**Avis délibéré de l'autorité environnementale sur le
projet d'aménagement des échangeurs d'extrémité
de l'A 450 et de l'A 7 dans le Rhône**

n°Ae: 2011 - 66

Avis établi lors de la séance du 23 novembre 2011 - n° d'enregistrement : 007983-01

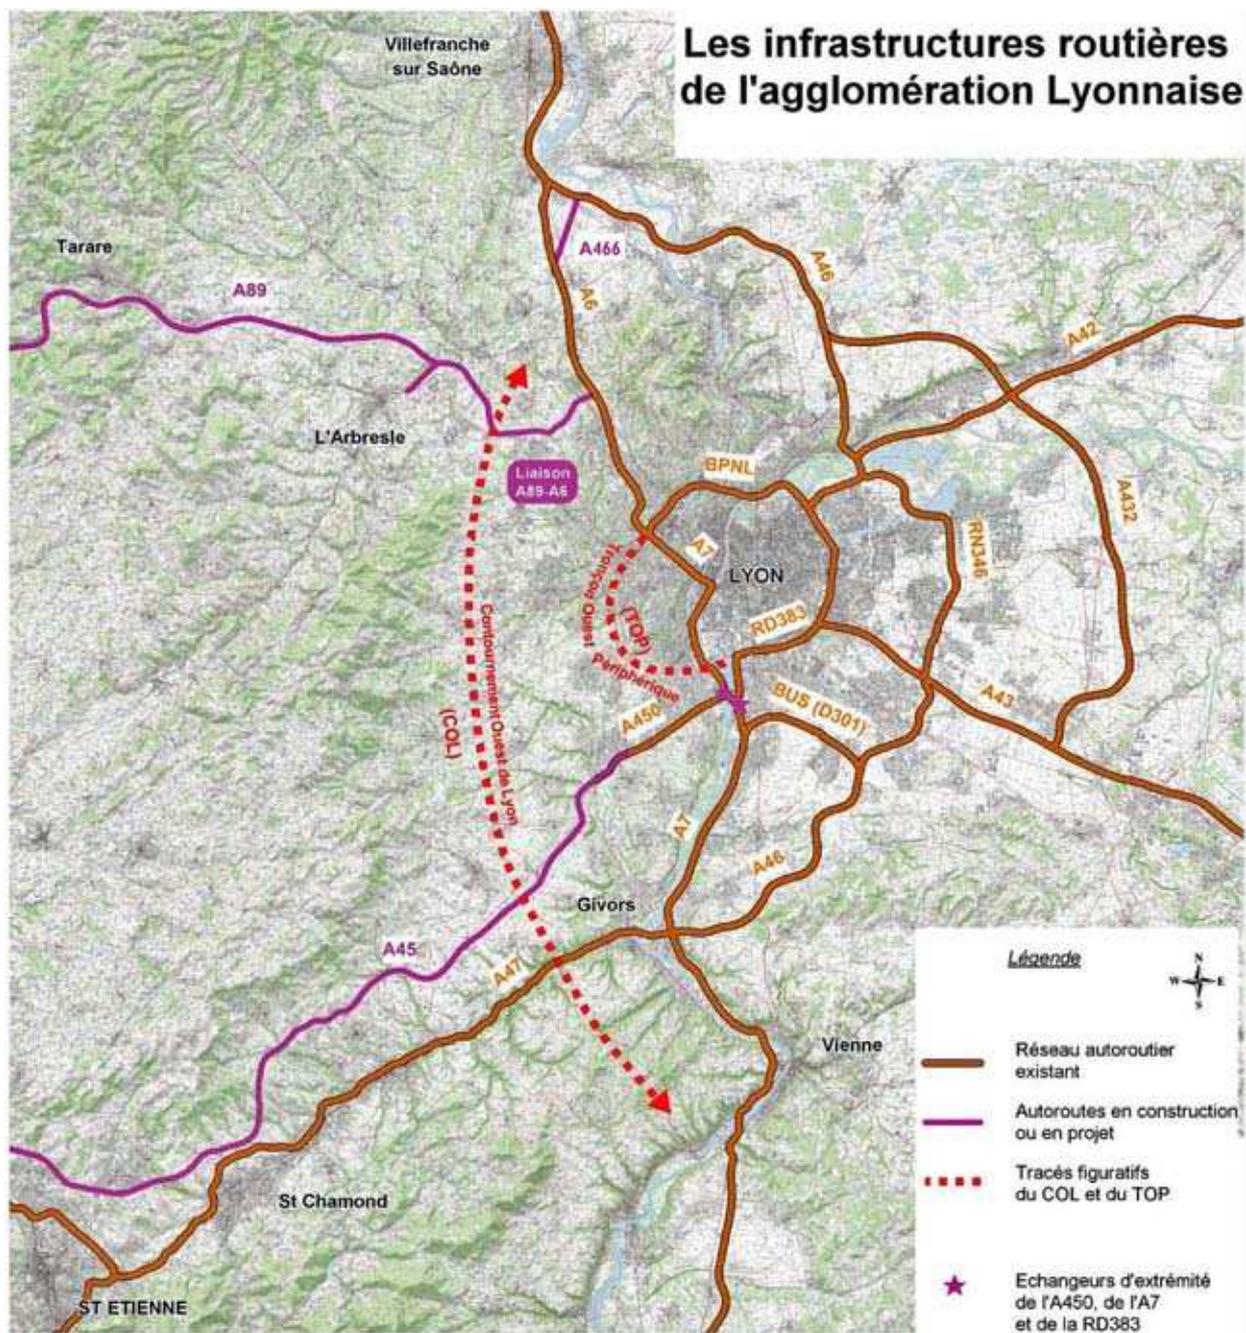
Cependant, le dossier présente ensuite « le programme fonctionnel » dans lequel s'insère l'opération, constitué de l'autoroute A 45, du contournement ouest de Saint-Etienne (COSE), du présent projet, et du réaménagement de l'A 47 après la mise en service de l'A 45 (cf. schéma page suivante). Il présente également (p. 71 à 73) une appréciation des impacts de l'ensemble du programme ainsi défini, en application de l'article cité ci-dessus adapté aux opérations fonctionnellement liées. L'Ae estime que cette présentation très générale n'apporte pas d'informations utiles sur des opérations d'une telle ampleur, alors que des informations plus précises sur les trafics induits par ces opérations sur les échangeurs du présent projet auraient été utiles.

L'Ae recommande de clarifier la terminologie utilisée, en n'utilisant pas le terme « programme fonctionnel » pour des opérations qui peuvent être réalisées, ou non, indépendamment du présent projet. Elle recommande par ailleurs de fournir une appréciation des trafics induits par les projets cités (A 45, COSE, réaménagement A 47) sur les échangeurs du présent projet, afin de permettre d'en apprécier les impacts.
